“АЕЦ Козлодуй” ЕАД, гр. Козлодуй

“Изпълнение на ремонтни и електромонтажни дейности по основно и спомагателно оборудване и системи на ядрени енергийни блокове 5 и 6 по време и/или свързани с плановите годишни ремонти през 2015 година”

рег. № в АОП 00353-2014-0214

Относно: Разяснения по документацията за участие в процедура

Приложение към отговор 6: чертежи 2 бр.

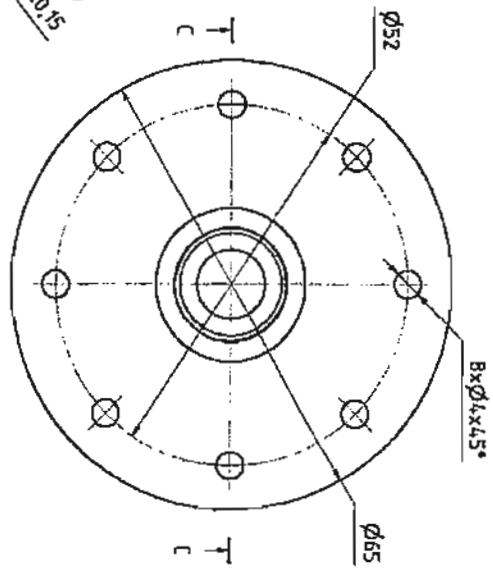
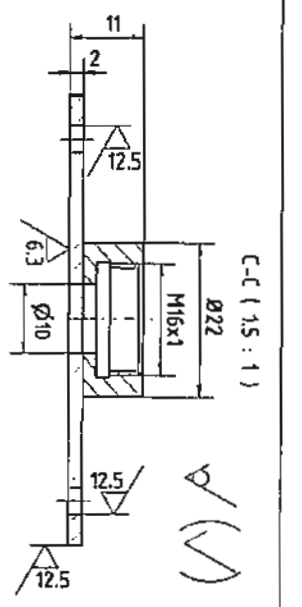
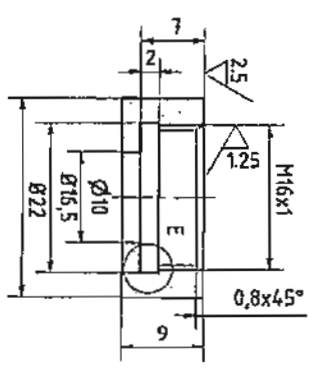
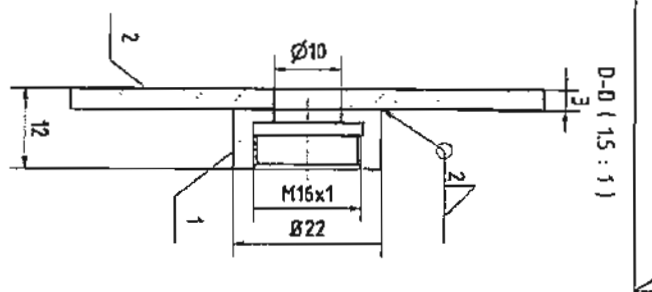
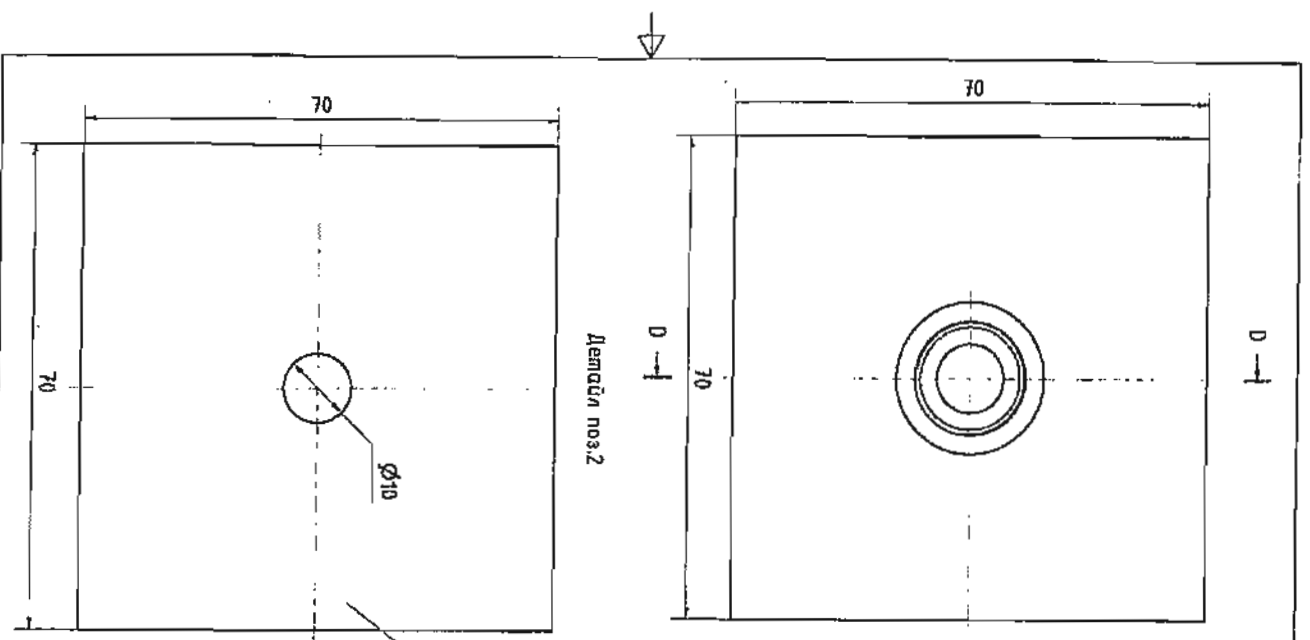
5. В т. 2.2.2.2.2. „Демонтаж на регулатори по УМ, ел.арматури по УХ и претрасиране на тръбна разводка към климатични блокове в пом. 6АВ815/1,2; 6АВ911/1,2” от Приложение 2 към ТЗ №2014.30.ОБ.00.ТЗ.1272/1 - не е указан броя на климатичните блокове, а указаните количества е записано, че са за 1 климатичен блок.
6. В т.2.2.3.3. от Приложение 2 към ТЗ №2014.30.ОБ.00.ТЗ.1272/1 не са указани номерата на чертежите.
7. В т. 2.5.1.2.2. от Приложение 2 към ТЗ №2014.30.ОБ.00.ТЗ.1272/1 „Доставка на дренажен вентил” не са указани параметрите на вентила (Dy, Py). Моля да уточните.

1. Да бъде калкулирана, включително и, изработка и доставка на серпентините;
2. Да се чете – Подмяна на лагери 5 и 6 – бр. 2;
3. Количествата да бъдат калкулирани за 4 (четири) броя въртящи решетки;
4. Количествата да се четат – 2.5 т.;
5. Количество на климатичните блокове е 9 броя;
6. Приложени са съответните чертежи;
7. Дренажните вентили са Ду15, Ру10.
